## ANNEXE 5 : Compléments apportés dans le cadre de l' examen du dossier cas par cas de la SCEA BEAUREGARD

Construction d'ombrières d'élevage de type volière avec  
couverture photovoltaïque à Aizenay (85)

09/07/2024

#### Vue de coupe des tranchées

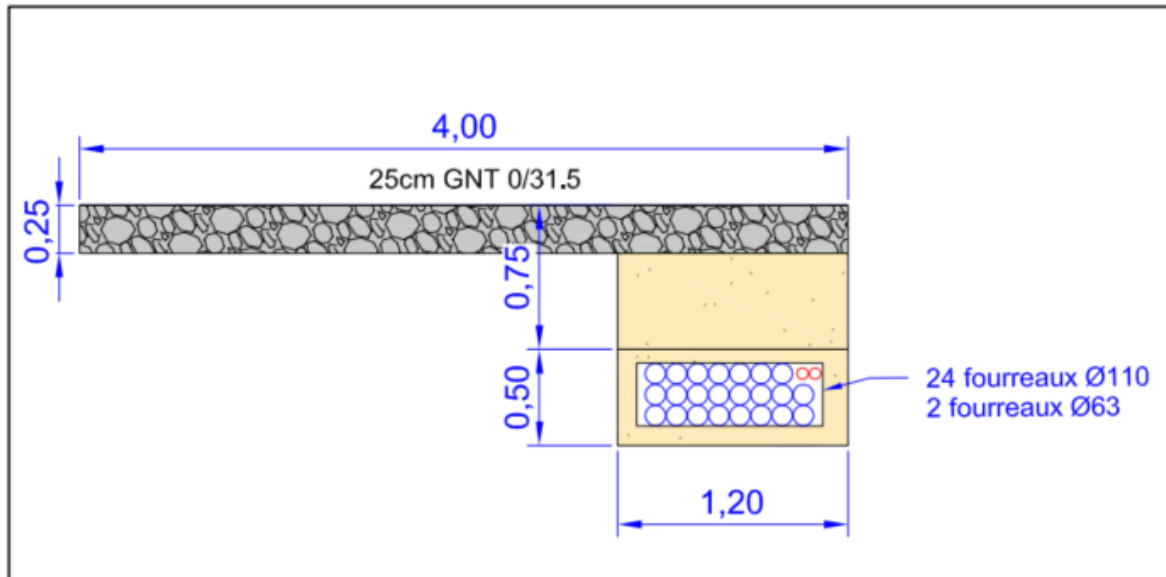
Parmi les caractéristiques du projet, intégrer les caractéristiques de tranchées nécessaires, ainsi que de la piste périphérique évoquée précédemment. Indiquer également les linéaires de haies plantées et/ou renforcées.

**Les tranchées nécessaires seront réalisées avec les caractéristiques suivantes :**

- Réalisation d'une excavation de 1,25 m de profondeur sur 1,20 m de largeur.
- Dépôt d'une couche de sable sur 10 cm
- Position des fourreaux (le plus haut étant a minima à 85cm de profondeur)
- Recouvrement des fourreaux avec du sable sur 80cm

- Recouvrement de la tranchée avec une couche de géotextile (type bidim ou équivalent)
- Recouvrement de la couche de géotextile avec un gravier compactée sur 25 cm (type GNT 0/31,5)

La piste périphérique sera réalisée par excavation de 25 cm de terre végétale, recouvrement d'un bidim puis couche de 25 cm de gravier compactée
